**AVIS RELATIF À LA PROTECTION
CONTRE LES EVENTUELS EFFETS NOCIFS ET NUISANCES
PROVOQUÉS PAR LES RAYONNEMENTS NON IONISANTS
GÉNÉRÉS PAR DES ANTENNES ÉMETTRICES STATIONNAIRES
Commune : FRASNES-LEZ-ANVAING - Exploitant : TELENET GROUP
Référence exploitant : HT1621C**

Rapport n° 3481 / 2025

Adresse	Rue de Bergefosse 7910 FRASNES-LEZ-ANVAING (Frasnes-lez-Anvaing)
Coordonnées Lambert belge 72	92526E 151055N
Type d'implantation	Pylône Haute Tension
Exploitant	TELENET GROUP
Réf. du site de l'exploitant	HT1621C

Figure 1 : Vue en plan des lieux de séjour et des points de contrôle

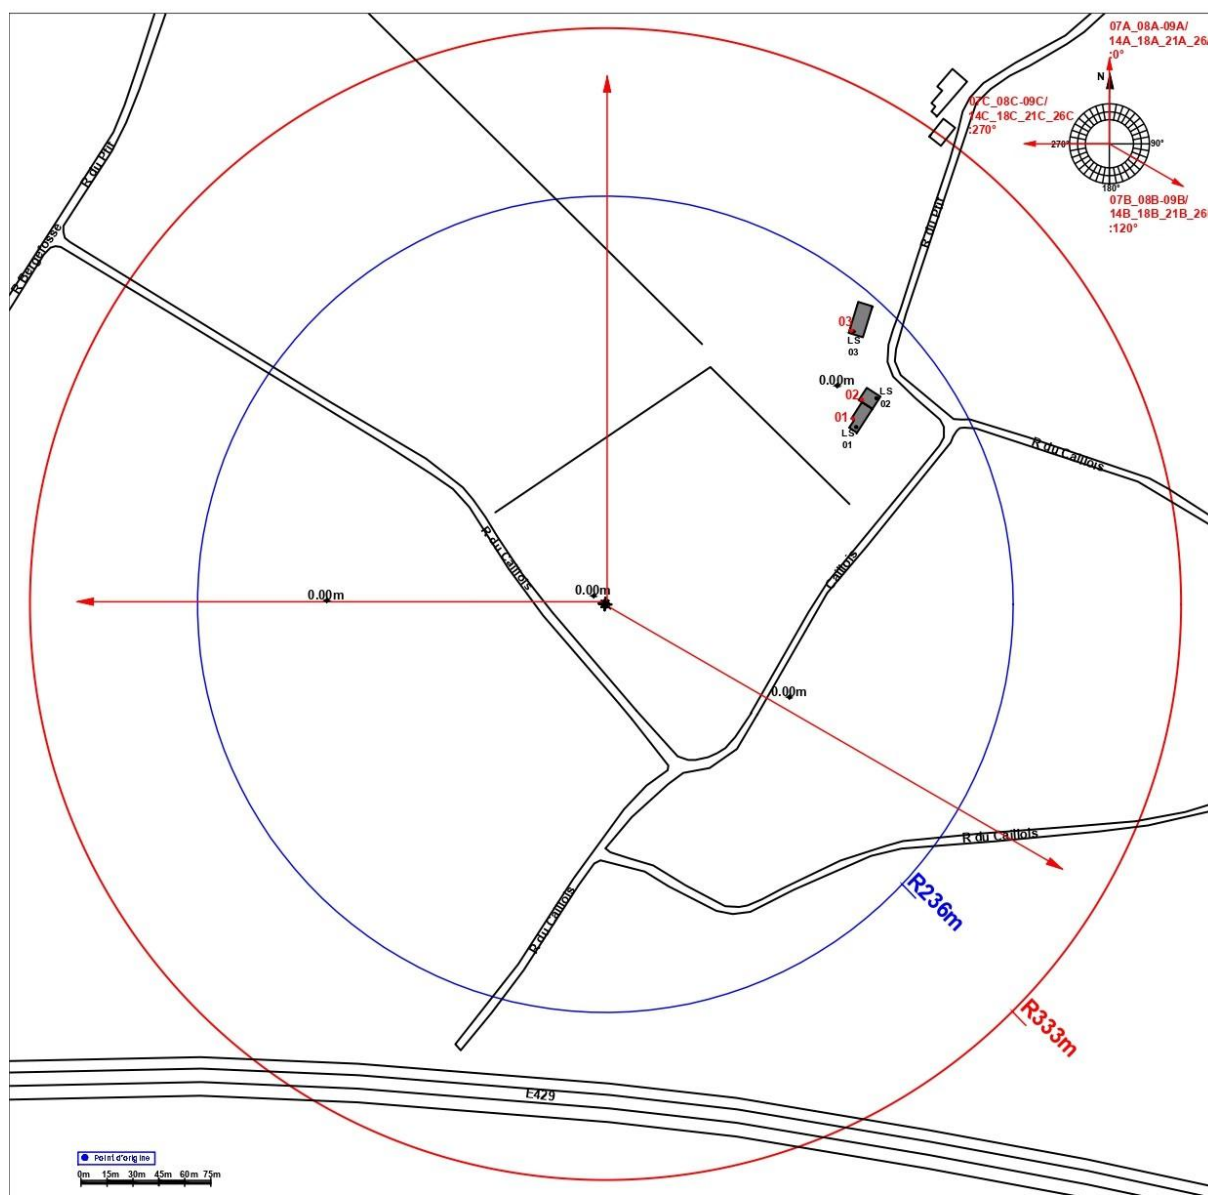
N° point de contrôle	LS	Atténuation (dB)	Indice d'exposition relatif à la limite par installation IE_i
1	LS 01	3,0	0,094
2	LS 02	3,0	0,085
3	LS 03	3,0	0,082

En ce qui concerne les antennes de l'installation mentionnées dans le tableau 1, la distance maximale à laquelle la limite pourrait être atteinte, à l'extérieur, est égale à 128,8 m. S'il n'y a pas de LS à une distance inférieure, les antennes respectent forcément la limite d'immission.

Dans le cas des LS situés à l'intérieur des bâtiments, une atténuation d'obstacle est prise en compte et il en résulte que la distance maximale à laquelle la limite pourrait être atteinte se réduit à 91,7 m.

Figure 2 : Vue en plan des installations d'antennes dans un rayon de 300 mètres autour de l'installation faisant l'objet de la demande d'avis

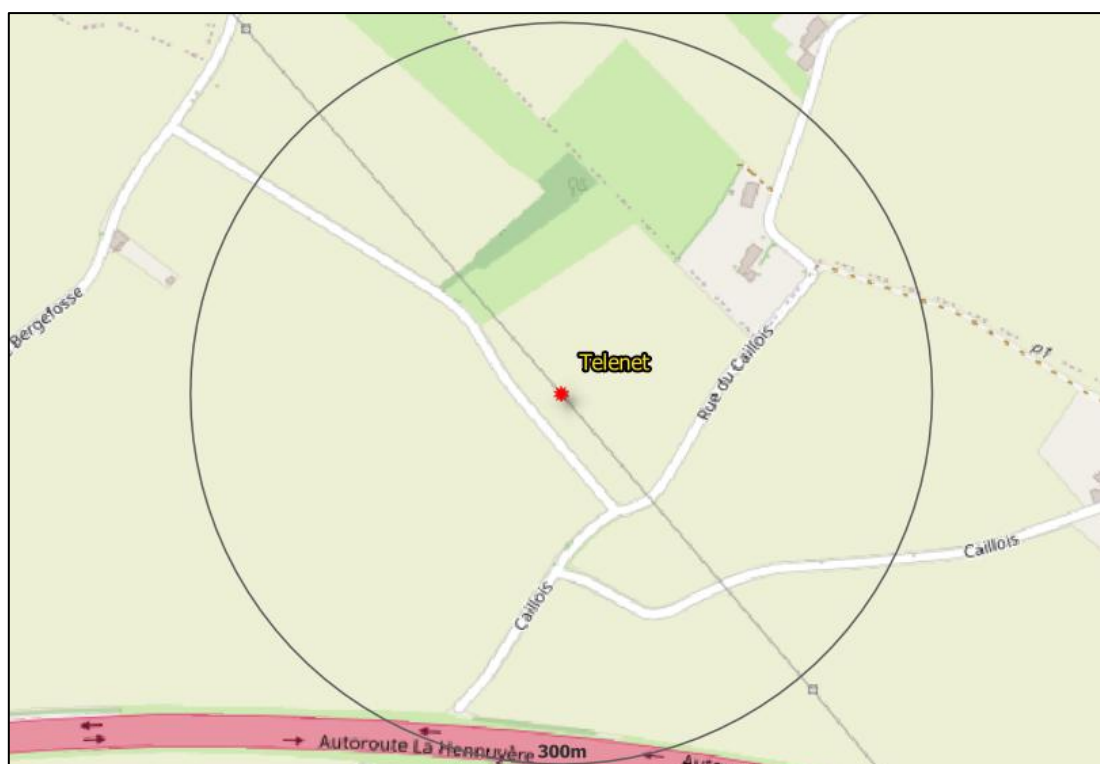
- c) dans tous les autres cas, il a été vérifié que la limite cumulative définie à l'article 4, §2 du décret n'est pas dépassée dans les lieux de séjour sur base du nombre d'installations localisées dans la zone d'évaluation de 300 mètres de rayon représentée dans la figure 2, de leur localisation ainsi que des données inscrites dans la figure 1 et au paragraphe 4 du présent avis et dans les avis attestant le respect de la limite par installation ou de la limite abrogée de 3 V/m relatifs aux autres installations reprises dans la figure 2.

Compte tenu des considérations ci-dessus, il apparaît que l'intensité du rayonnement électromagnétique généré, dans les lieux de séjour situés dans un rayon de 300 mètres autour de l'installation référencée dans le paragraphe 2, par l'ensemble des antennes émettrices stationnaires de l'ensemble des exploitants du même site d'antennes émettrices stationnaires respecte la limite fixée à l'article 4, § 2 du décret.
